Ministero dell'Ambiente e della Sicurezza
Energetica

Parere n. 829 del 4 settembre 2023

Progetto:	<p><i>Parere Tecnico</i></p> <p>Opere per la messa in sicurezza della traversa di regolazione del Lago d'Idro (BS). Proroga dei termini di validità del decreto DVADEC-107 del 17/04/2013 così come prorogato con Decreto VIA n. 76 del 26/03/2019</p> <p>ID_VIP 9365</p>
Proponente:	<p>Agenzia Interregionale per il fiume Po</p>

ID_VIP 9365 Opere per la messa in sicurezza della traversa di regolazione del Lago d'Idro (BS). Proroga dei termini di validità del decreto DVADEC-107 del 17/04/2013 così come prorogato con Decreto VIA n. 76 del 26/03/2019

Figura 1 – Posizione della ZSC-ZPS rispetto all'area di intervento.

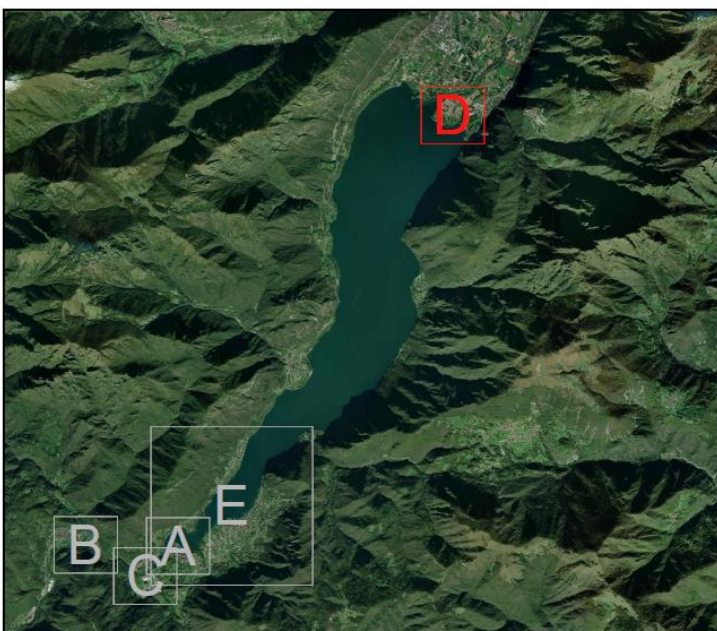
- Il progetto interessa la parte terminale del lago, ma concerne anche attività dirette al monitoraggio dei possibili effetti sulla ZSC-ZPS IT3120065, posta nella parte iniziale dello specchio acqueo, dove si immette il Chiese.

- Il Decreto VIA n. 107 del 17/04/2013, facendo proprio il parere positivo con prescrizioni n. 1128/2013 della Commissione Tecnica di verifica dell'impatto ambientale VIA e VAS, riteneva non necessario il passaggio alla fase di valutazione appropriata, sulla scorta delle screening favorevole condotto sul progetto definitivo, ma aveva prescritto la rinnovazione dello screening sul progetto esecutivo, che rileva sia ai fini dell'ottemperanza che della proroga, ponendo un accento importante al monitoraggio di habitat e specie interessati dalla variazione dei livello di regolazione. Per tale motivo il proponente ha redatto un apposito studio di incidenza del progetto esecutivo.

Si osserva infine che interventi e attività non già oggetto di valutazione di incidenza, come pure ogni futura modifica della regola di gestione dovranno venir sottoposti a valutazione di incidenza, eventualmente nell'ambito della valutazione dello strumento (piano, progetto, intervento, attività che preveda nuove variazioni del livello del lago non già previste e valutate).
